【要望事項】

【回答】

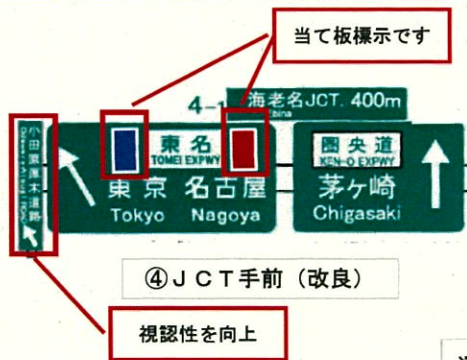
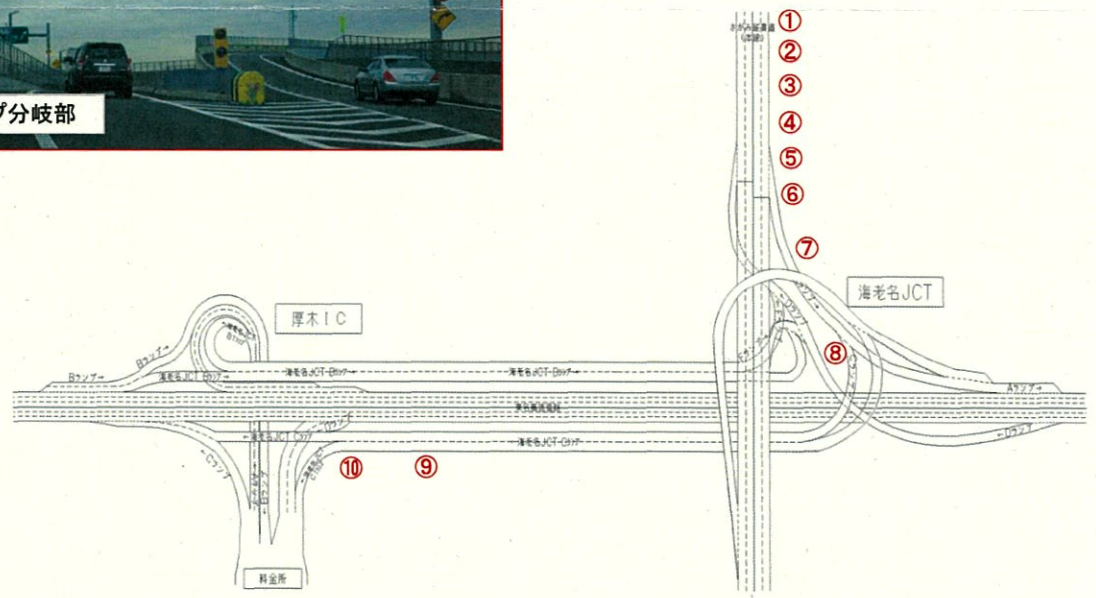
- 圏央道から小田原厚木道路へ入る際の案内が非常に分かりにくい現状から、誘導サインの新設・改修や工法の充実など関係機関へ働きかけをお願いします。

- 中日本高速道路株式会社では「道路標識、区画線及び道路標示に関する命令（昭和35年12月総理府・建設省令第三号）」に基づく技術基準により、圏央道（内回り）及び東名高速道路（海老名ジャンクション～厚木インターチェンジ）までの10箇所の案内標識で「小田原」の地域名称を表示しているとのことです。
- この10箇所に設置されている案内標識において、1箇所については、全く表示されていなかった状況があり、また、多くが補助的な標識で案内するなど、以前から分かりにくいとのご意見をお客様からいただいていたようです。
- その後、海老名ジャンクションの渋滞対策の必要性が生じ、併せて案内標識の見直しを実施したとのことで、現在10箇所すべてに「小田原厚木道路」の名称表示が済み、また、このうち5箇所には補助看板ではない、正規の表示により「小田原厚木道路」を案内しております。
- 今後も引き続き、更新の必要性が生じた標識から正しく表示するように改善してまいりますので、ご理解ください。
- また、中日本高速道路株式会社では、国土交通省に設置された「高速道路ナンバリング検討委員会」からの「高速道路ナンバリングの実現に向けた提言」に基づき、訪日外国人旅行者をはじめとした全てのお客様にわかりやすい道路案内を目指して、道路名称に番号を付す対応を検討しているところあり、検討にあたっては、今回いただいた要望を主旨を踏まえて取り組んでいくと伺っております。

※工事の交通規制に関係している標識は標識板そのものを更新、そうでないものは当て板で改良しています
